**Ente Regulador do Consórcio Intermunicipal de Saneamento Básico do
Espírito Santo**

RELATÓRIO DE FISCALIZAÇÃO

001/2018

ASSUNTO: Fiscalização da prestação de serviço de abastecimento de água, tratamento de esgoto e atendimento comercial em Itarana-ES.

Figura 31 – Tubulação com excesso de corrosão.

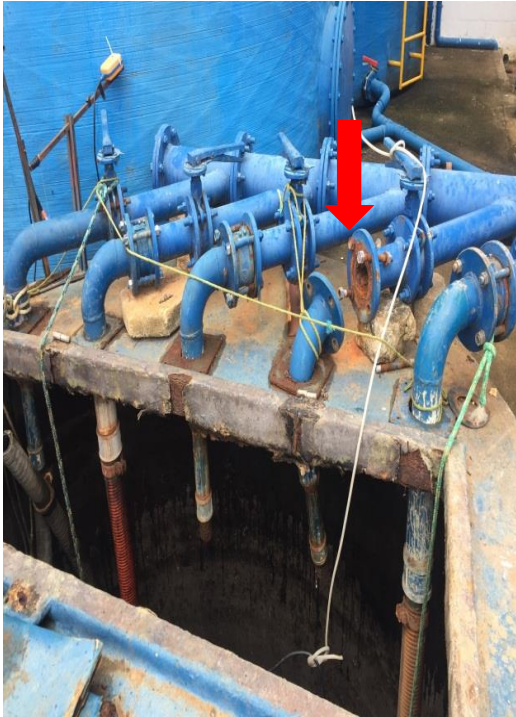
A ETE Itarana é composta por três reatores UASB (Figura 32), estão em funcionamento duas bombas e as outras estão desativadas, a tubulação apresentou excesso de corrosão conforme indicação (Figura 31).

C31 – Em um dos tubos desativados da ETE Itarana há excesso de corrosão.

Figura 37 –Painel de Comando

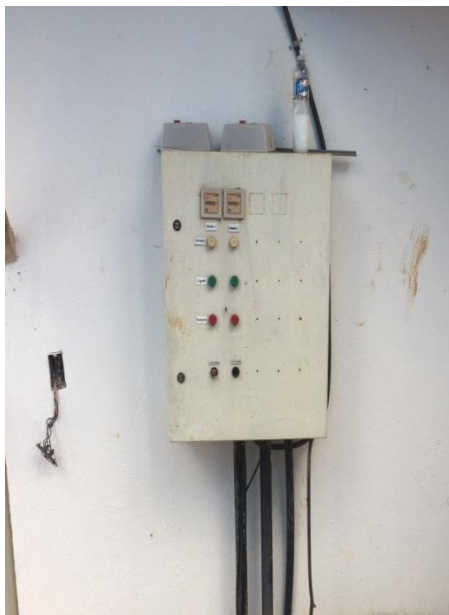
Na área externa observamos que os leitos de secagem necessitam de manutenção e limpeza (Figura 34 e Figura 35). Na ocasião observamos que o conjunto motor-bomba (Figura 36) responsável por esta recirculação apresenta boas condições de operação, não existe extintor

de incêndio em local de fácil acesso e também não há sinalização de risco de choque elétrico no local (Figura 36).

C34 – Na ETE Itarana não há sinalização de risco de choque elétrico no local.
